## Protocolo 9- 20.791/2025

### Estudo de Impacto de Vizinhaça (EIV)

**PARECER 012/2025 – CEIV  
COMISSÃO PERMANENTE DE ANÁLISE DE ESTUDO DE IMPACTO DE  
VIZINHANÇA (CEIV)**

**Projeto:** Solares da Barra Restaurante LTDA (Solares Show)

**Imagem 5.** Selo do projeto arquitetônico mais recente aprovado na SPU.

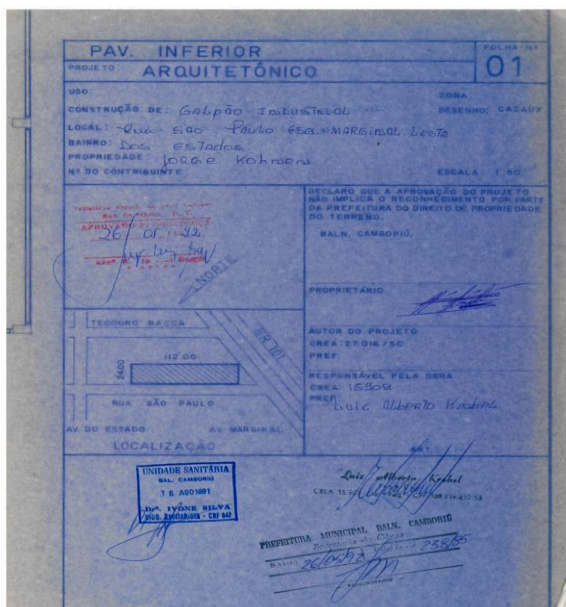
26. Anexar o levantamento arquitetônico/ projeto arquitetônico da edificação existente;
27. O projeto arquitetônico mais recente aprovado, constante no arquivo do Departamento de Análise de Projetos, da SPU, data de 26.05.1992 (ver Imagem 5). Neste projeto constam 2 vagas de veículos (ver Imagem 6), as quais devem integrar o atual empreendimento, uma vez que, a legislação vigente não permite a supressão de vagas de um empreendimento. Rever;
